**Rapport d'enquête publique  
sur le projet de ligne 14 Sud  
du réseau de transport public du Grand Paris Express :  
utilité publique  
et mise en conformité des documents d'urbanisme**

Enquête publique conduite du lundi 01 juin 2015 au jeudi 09 juillet 2015

**tome 2 : l'enquête et son déroulement ;  
dépouillement et analyse des  
observations recueillies au cours de  
l'enquête ; analyse du mémoire en  
réponse du maître d'ouvrage**

30 octobre 2015

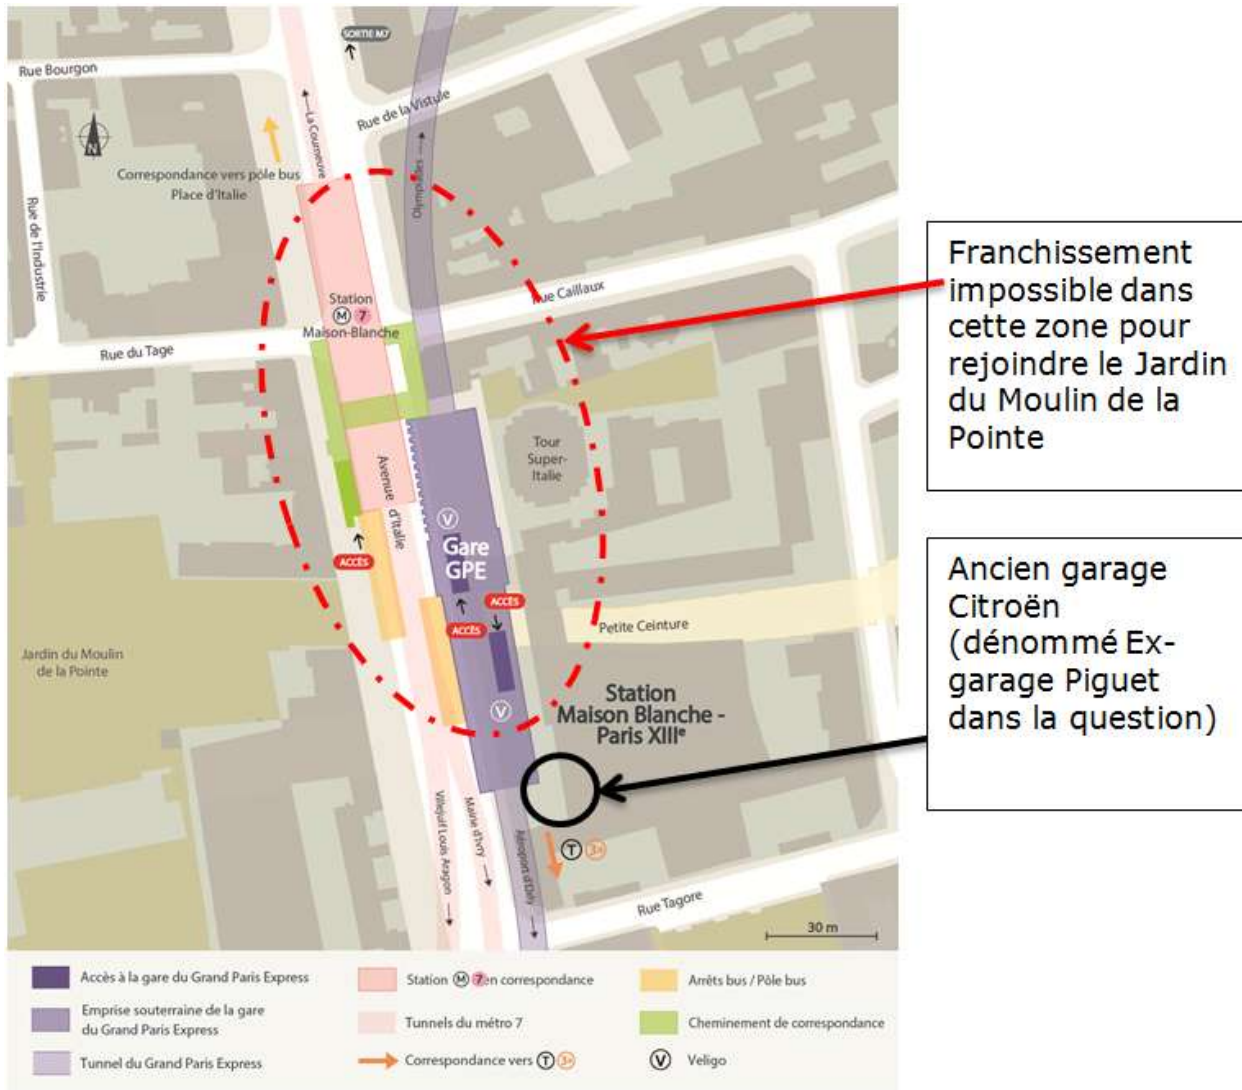
Celles-ci ont conclu à l'impossibilité technique de raccorder une gare située côté ouest de l'avenue d'Italie au tunnel existant, laissé en réservation pour le prolongement à venir. En effet, des mesures conservatoires avaient été prises lors de la réalisation du projet Météor (Ligne 14 actuelle) en prolongeant le tunnel sur environ 175 m au-delà de l'atelier Tolbiac National 2 situé en arrière gare d'Olympiades. Cette extension a une profondeur analogue à celle de la gare Maison Blanche L7 existante et de son tunnel de sortie plus au sud.

Cela rend le franchissement de la ligne 7 dans cette zone incompatible avec les rayons de courbures et les pentes maximales admissibles par le matériel roulant de la ligne 14 actuel et futur.

L'implantation de la gare de Maison Blanche Paris XIII du côté des numéros pairs de l'avenue d'Italie au niveau du Jardin du Moulin-de-la-pointe a été envisagée dans les premières études en 2011.

Enfin, la Société du Grand Paris confirme que la partie sud de la station Maison-Blanche Paris XIII est bien située devant l'ancien garage Citroën (dénommé ex-garage Piguet dans la question).

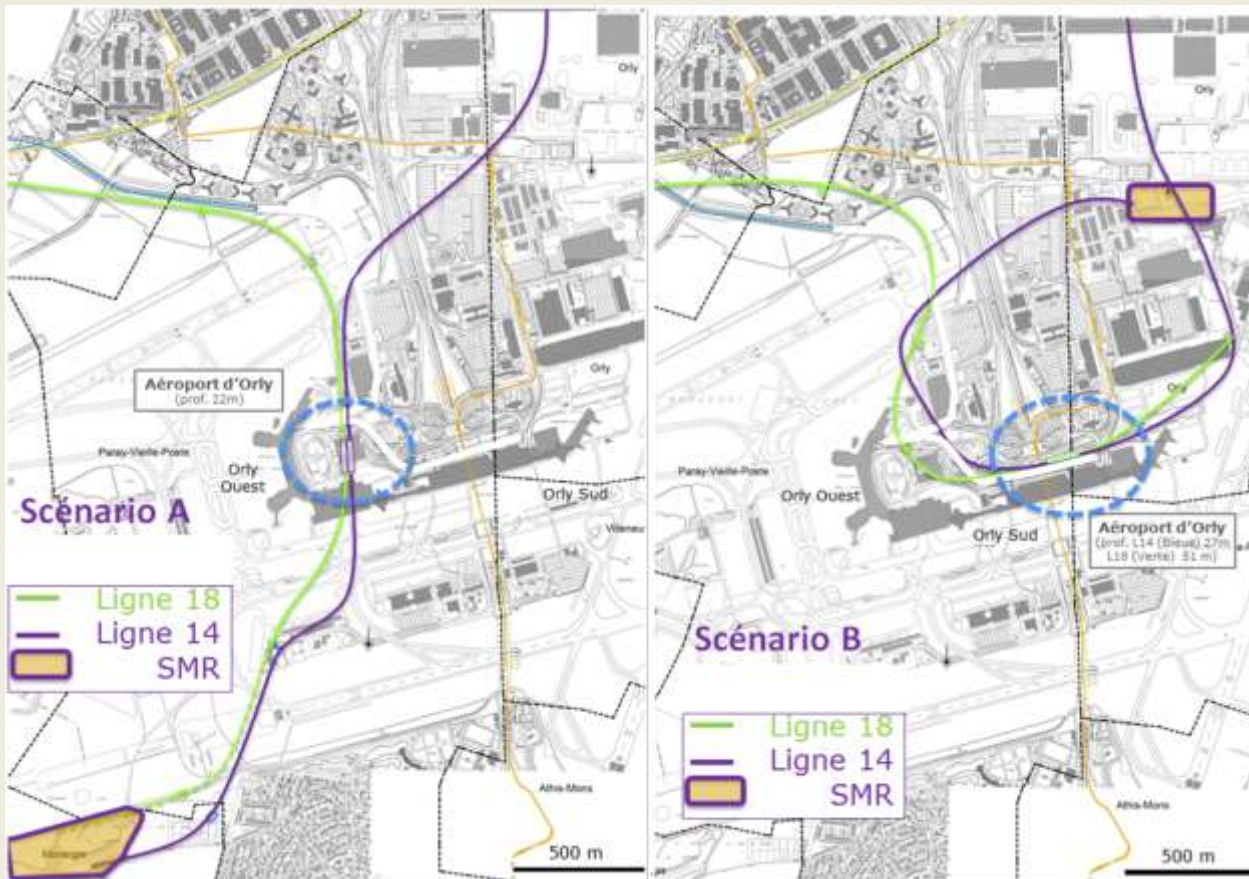
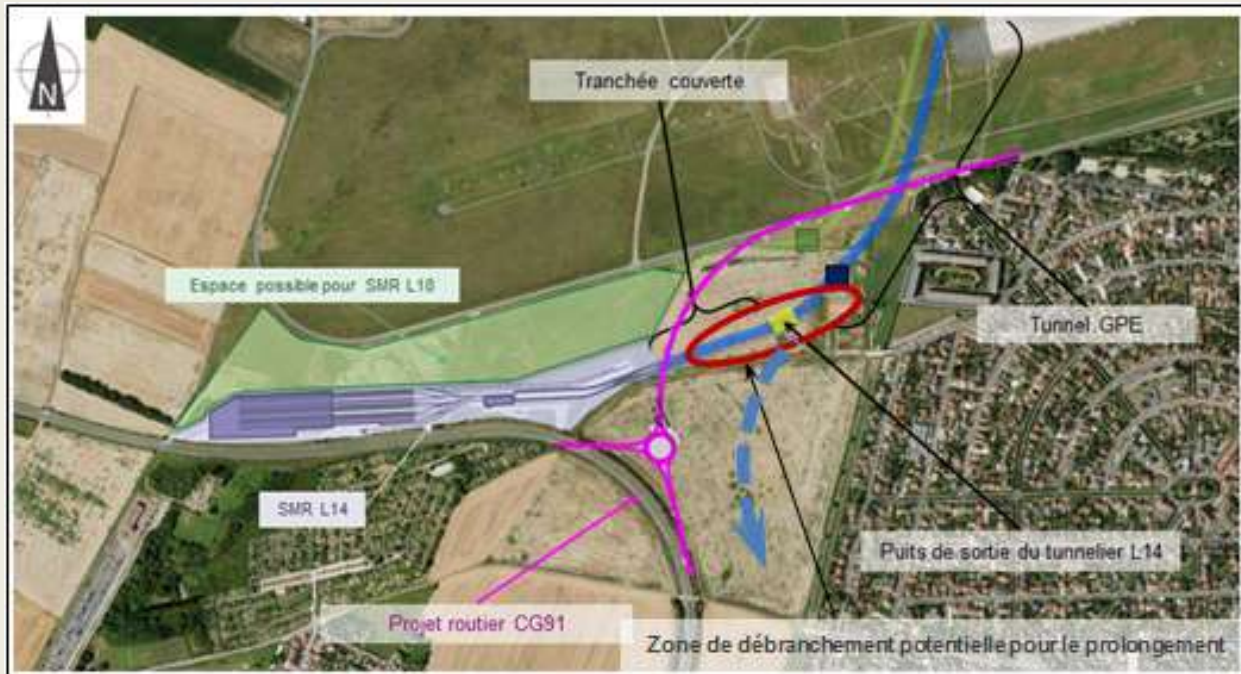
Cette demande a été faite dans un **grand nombre d'observations** écrites émanant du grand public, et des instances officielles.

D'un point de vue juridique, les dessertes et emplacements des stations du RTPGP ont fait l'objet d'un débat public et le décret n°2011-1011 du 24 août 2011 portant approbation du schéma d'ensemble du réseau de transport public du Grand Paris a fixé ces caractéristiques. La création ou le déplacement d'une station, l'ajout ou le prolongement d'une nouvelle ligne devra donner lieu à une modification du schéma d'ensemble. La loi du 7 août 2015 est venue ajouter un article 3-1 dans la loi du 3 juin 2010 relative au Grand Paris ; cet article permet de modifier le schéma d'ensemble dès lors que les évolutions envisagées le remettent en cause dans ses caractéristiques principales. C'est toutefois une procédure lourde qui nécessite de recueillir à nouveau l'avis des personnes publiques associées ainsi que celui du public. Sa mise en œuvre aurait donc forcément un impact sur le calendrier de réalisation du projet et ne permettrait pas le respect des échéances actuellement prévues. Pour cette raison notamment, aucune modification du schéma d'ensemble n'est envisagée à l'heure actuelle.

Toutefois, lors des comités de pilotage de la gare d'Aéroport d'Orly, deux scénarios d'implantation étaient en lice (voir scénarios A et B ci-dessous). Le choix de l'ensemble des partenaires s'était alors porté sur le scénario A, lors du comité de pilotage n°2 du 12 avril 2013 répondant à la fois à l'objectif de desserte des terminaux de l'Aéroport (dont le nouveau bâtiment de jonction), de maillage entre les lignes 14 et 18 et de desserte des territoires par une connexion au futur pôle bus et au T7. Ce scénario qui intègre un long tunnel d'arrière-gare franchissant la plateforme aéroportuaire pour rejoindre le site de maintenance et de remisage au sud a également été soutenu par les élus de l'Essonne car il permet de ne pas obérer,

- l'une positionnant la gare au droit du tracé prévu pour l'accès au SMR : elle a montré qu'il est impossible d'implanter une gare au niveau du tunnel avant le SMR, car le plan de voie doit être horizontal dans la gare et impose un tunnel trop profond pour se raccorder avec le plan de voie aérien du SMR. Elle a également confirmé l'impossibilité d'implanter une gare au sein même du site de maintenance et de remisage prévu sans compromettre son fonctionnement ;
- l'autre prévoyant un débranchement des voies (en Y) en amont du SMR : elle a montré qu'un débranchement des voies en amont du SMR par la création d'un ouvrage spécifique permettrait de prolonger la ligne 14 après sa mise en service.

La construction d'un tel ouvrage sort du périmètre fixé par le schéma d'ensemble et n'a donc pas pu être retenue dans le cadre du présent dossier. Toutefois, sa construction postérieurement à la mise en service de la ligne 14 sud, quoique plus complexe, est possible et des mesures d'adaptation du tracé de voies et du tunnel sont étudiées actuellement en phase d'avant-projet dans la zone de débranchement potentielle pour faciliter l'insertion d'un aiguillage.

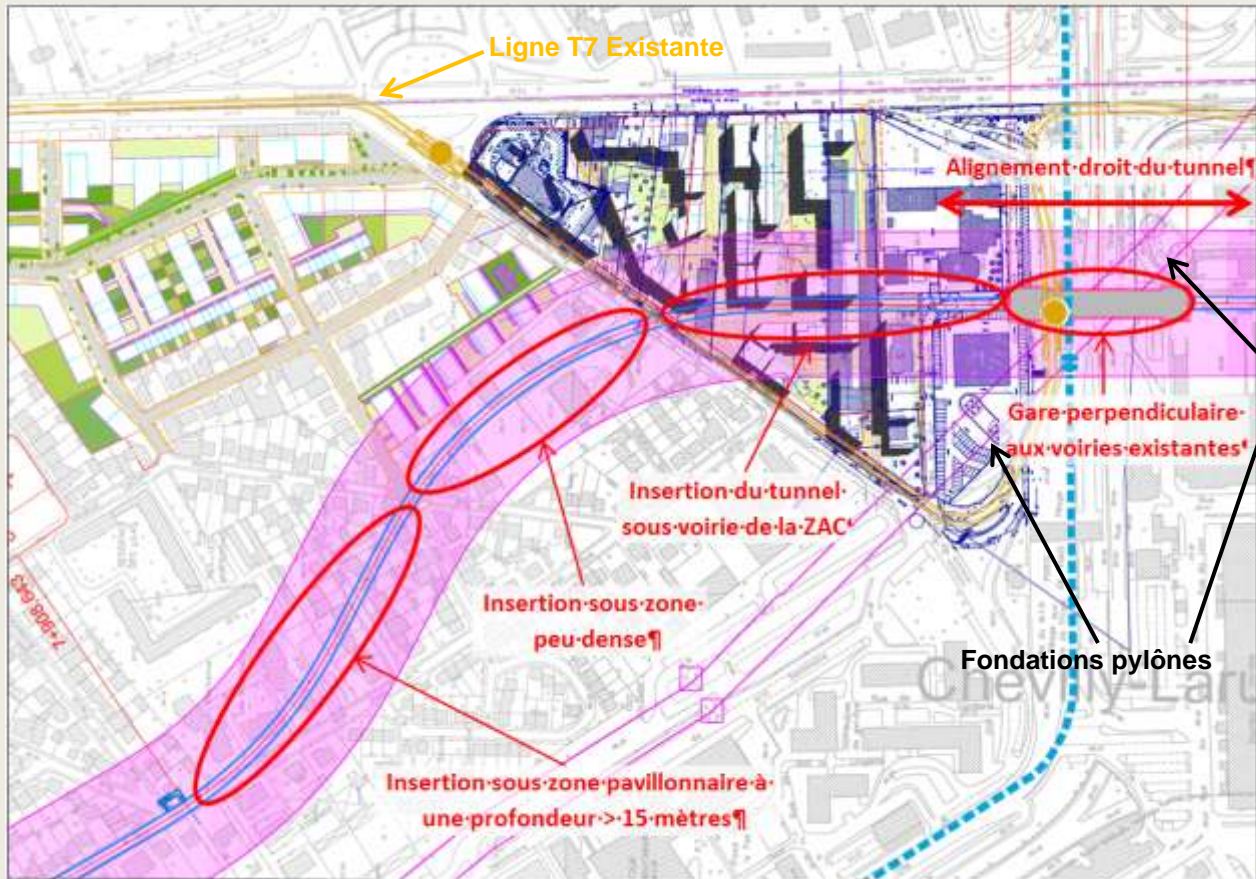
- passage plus judicieux par le Parc Petit-Leroy et l'avenue du 11 Novembre à Chevilly,
- tracé rue de Bicêtre, avenue du 8 Mai 45 et avenue du 11 Novembre 1918,
- une gare en biais à MIN-Porte de Thiais, dans le prolongement de la rue Petit Leroy,
- une traversée du MIN.

Le tracé précis et définitif du tunnel n'est pas connu à ce jour pour les raisons exposées dans le paragraphe 2.2 ci-dessus. De la même façon, la localisation des ouvrages annexes peut évoluer à l'intérieur du fuseau ; ces ouvrages sont décrits dans la pièce D4 du dossier de DUP au paragraphe 1.4. Ils sont implantés réglementairement tous les 800m au plus pour permettre l'accès des services de secours par des trappes au sol (cf. arrêté du 22 novembre 2005 relatif à la sécurité dans les tunnels des systèmes de transport publics guidés urbains de personnes). Certains ouvrages annexes seront aussi utilisés pour la ventilation et le désenfumage du tunnel. Dans ce cas, ils sont équipés d'une grille d'aération au sol semblable à celles du métro parisien. L'implantation précise de ces grilles et leurs dimensions seront déterminées par les études aérauliques en

### 2.3.2 La gare Kremlin-Bicêtre-Hôpital

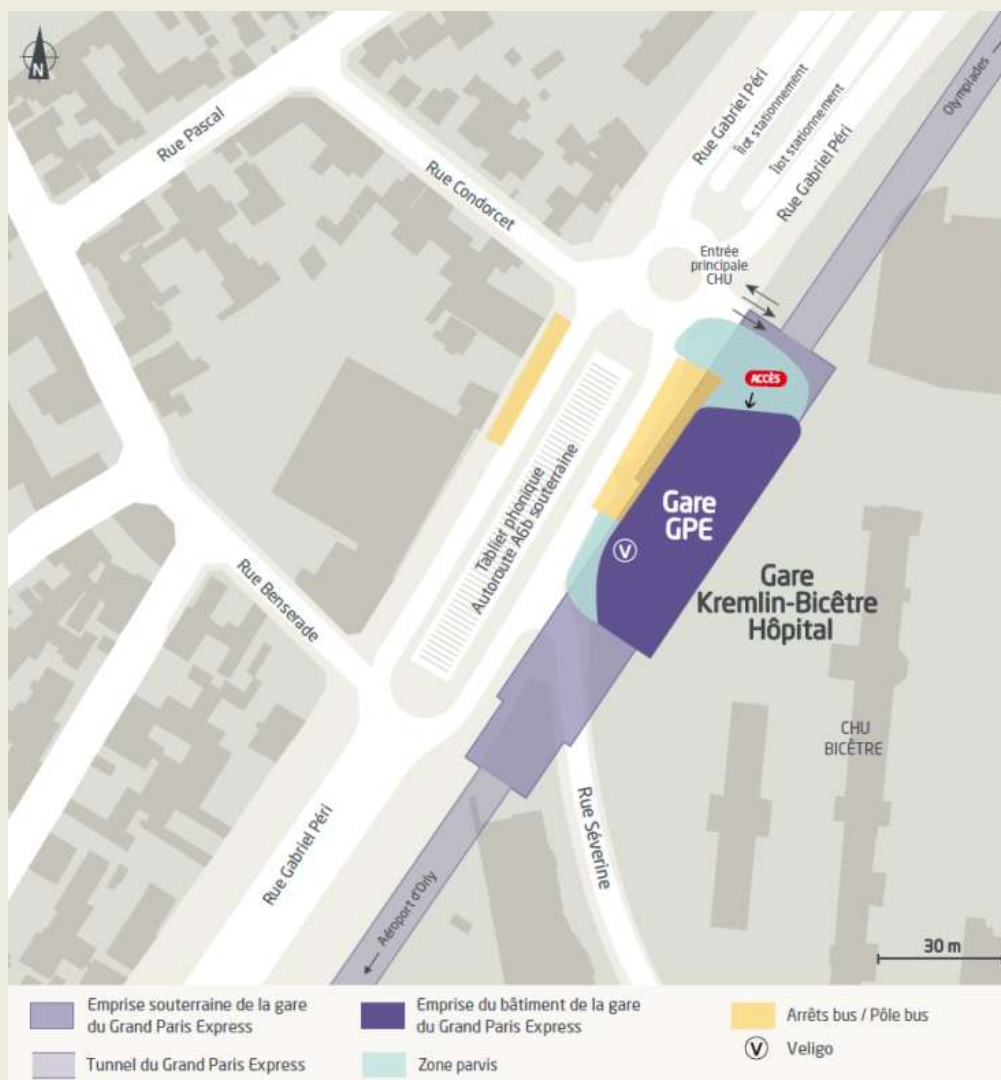
Tenir compte des orientations d'aménagement les plus récentes de l'APHP. Deux accès à la gare.

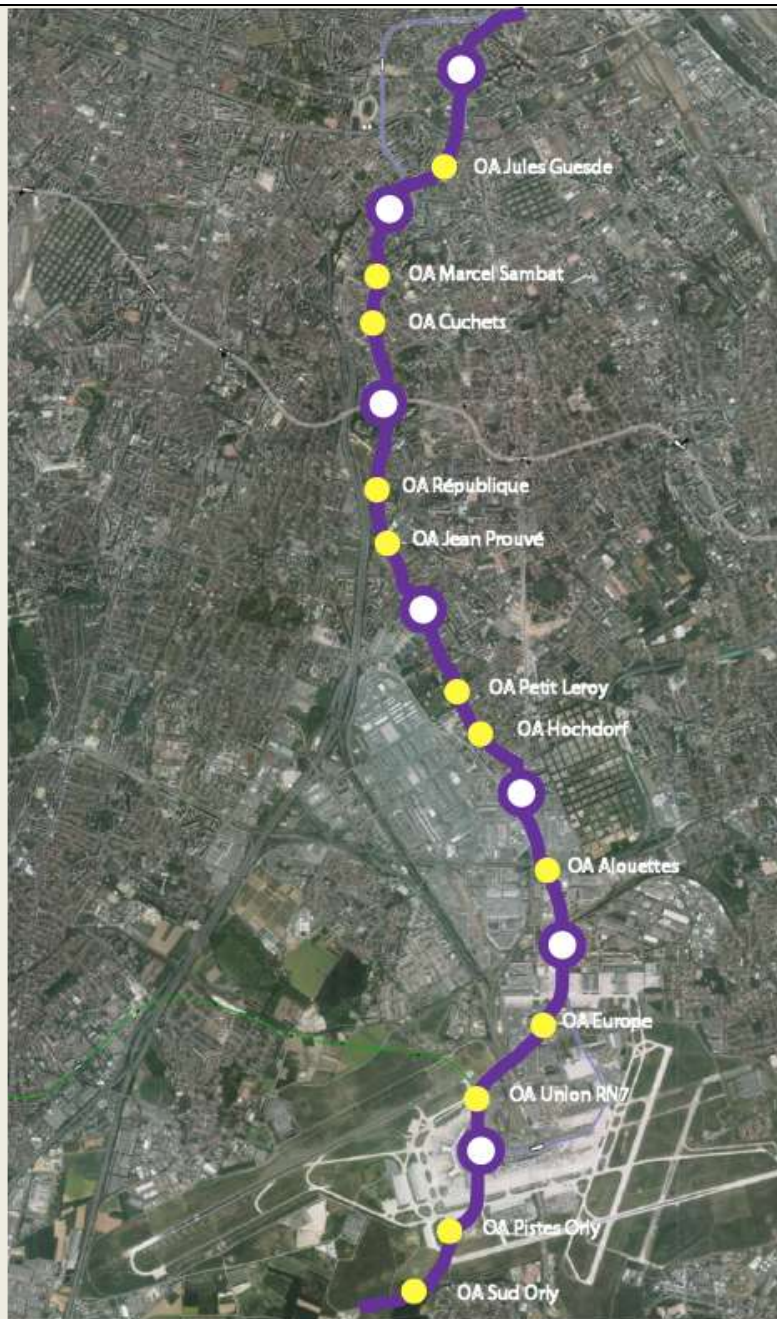
> **Ouvrages annexes d'aération et de secours** : quels sont leurs emplacements potentiels, leurs impacts fonciers ? quelles orientations ont guidé le choix de leurs implantations ?

Actuellement, les études d'avant-projet cherchent à optimiser et à en réduire le nombre. Voici le plan d'implantation actuel d'après les études préliminaires approfondies (EPA) :

Le choix qui a été fait par la Société du Grand Paris est de prioriser au maximum l'implantation des ouvrages annexes au sein de parcelles publiques ou industrielles afin de limiter le maximum l'impact sur des zones d'habitats et les gênes pour les riverains.
